Controlebezoek - Periodiek [Hfst 6.5]

Verslagnummer:
33/18092026/63575/75505/1

Inspectie adres: Hendrik Consciencestraat 15,
9700 Oudenaarde (België)

Datum van de keuring: 18/09/2026

Elektrisch bord

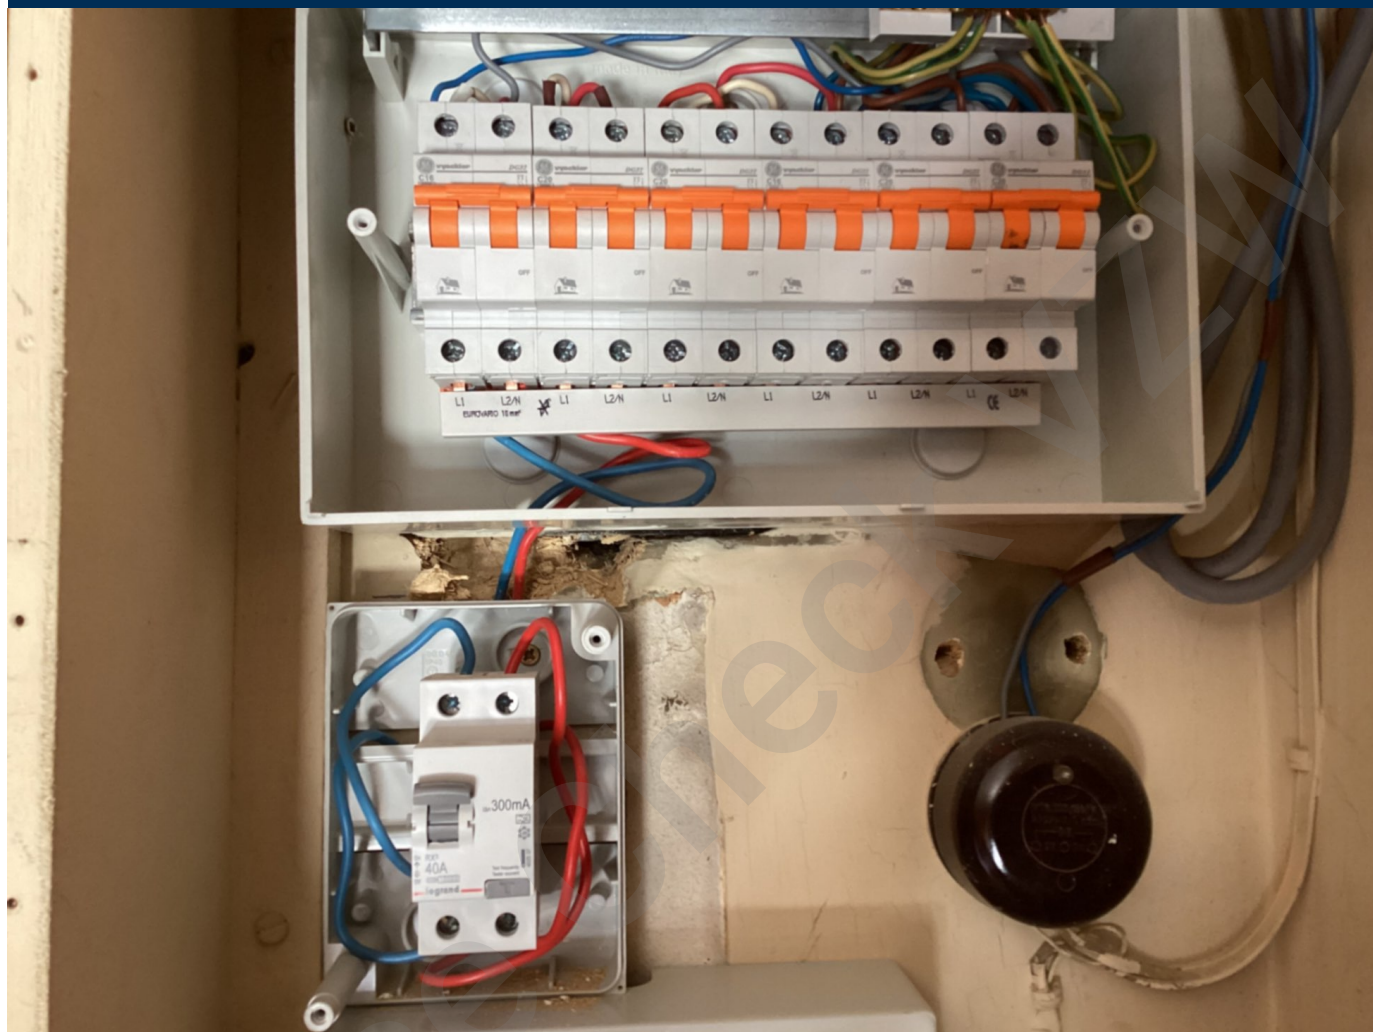
- De aarding is niet conform. - oAfd 4.2.3.2; oAfd 4.2.4.3; Afd 5.4.2
- Het verdeelbord is onvoldoende gemarkeerd. Individuele markering, voedingsspanning en/of gevarendriehoek ontbreken. - oAfd 3.1.3.3; Afd 9.4.1

- Het eendraadschema en situatieplan zijn niet aanwezig. - oAfd 3.1.2.1
- De installatie is niet aangevuld met een differentieelstroombeschermingsinrichting met hoge of zeer hoge gevoeligheid. - oAfd 4.2.4.3

- Een differentieelstroombeschermingsinrichting van hoge of zeer hoge gevoeligheid beschermt niet zoals het zou moeten de circuits waar water aanwezig is. (factor van externe invloeden AD2 of meer)-, - oAfd 4.2.4.3.b ; oAfd 5.3.5.3

- De kringen die de wasmachine, vaatwasmachine, droogkast voeden, zijn niet voorzien van een (zeer) hoog gevoelige differentieelstroombeschermingsinrichting. - oAfd 4.2.4.3.b

- De kring(en) die stopcontacten bevatten zonder aarding zijn niet beschermd door een differentieelstroombeschermingsinrichting met een hoge of zeer hoge gevoeligheid. - oAfd 8.2.1
